Controlebezoek – Periodiek [Hfst 6.5]

Niet conform

Verslagnummer: 18/18042024/33209/1/1

Driesstraat 47, 1861, Wolvertem (België)

Elektrisch bord

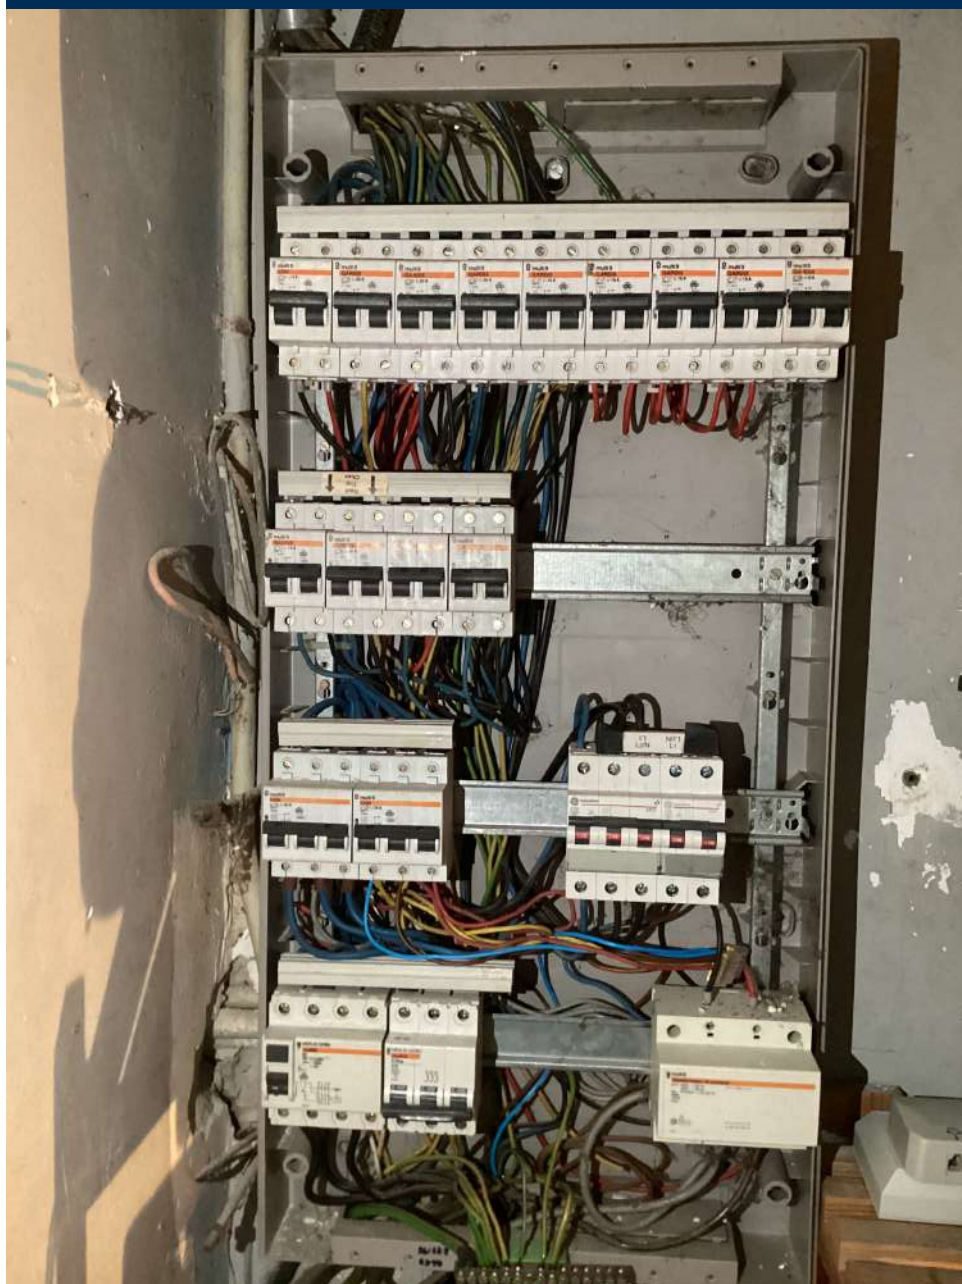
- De aarding van de stopcontacten zijn niet aangesloten op de aardingsgeleider. oAfd 5.3.5.2.b
- Het verdeelbord is onvoldoende gemarkeerd. Individuele markering, voedingsspanning en/of gevarendriehoek ontbreken. - oAfd 3.1.3.3; Afd 9.4.1

- De installatie is niet aangevuld met een differentieelstroombeschermingsinrichting met hoge of zeer hoge gevoeligheid - oAfd 4.2.4.3
- De algemene scheidingschakelaar moet op het hoofdschakel- en verdeelbord geplaatst worden die gelijktijdige onderbreking mogelijk maakt van alle fasen, en eventueel van de nulgeleider. - oAfd 5.3.5.1.b

Isolatie niveau is onvoldoende op stroombanen: 3e rij
